Objet : **URGENT FIELD NOTICE**

Identifiant FSCA : **RA2012-129**

Description : **CARTE VIDÉO SDI RX SPI3 AVEC SIGNAL VIDÉO PAL STRYKER**

Figure 1 – Exemple de système de commande et de routeur SPI3

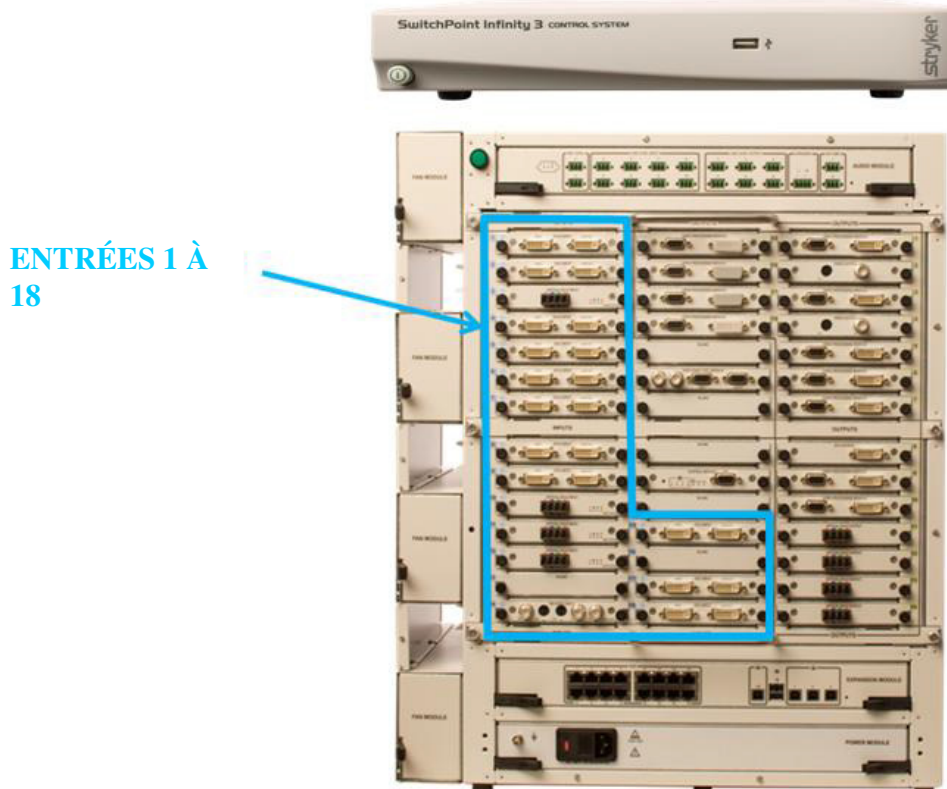
Stryker Communications s'est rendu compte que pour les sources utilisant les entrées S-vidéo et composites, les signaux PAL (Phase Alternating Line) présentent des brèches sur toutes les lignes diagonales, ce qui entraîne une qualité vidéo médiocre. Le système PAL est un système d'encodage analogique des signaux de télévision utilisés pour la télédiffusion dans une grande partie du monde, tandis que les États-Unis utilisent la norme NTSC (National Television System Committee).

Le risque potentiel associé à ce défaut est que le signal PAL utilisé pour l'entrée S-vidéo ou composite génère une image qui ne soit pas claire et non exempte d'artéfacts.

Vous pouvez continuer à utiliser le système de routeur et de commande Switchpoint Infinity 3 (SPI3) Stryker. Un représentant Stryker prendra contact avec vous afin de corriger votre micrologiciel.
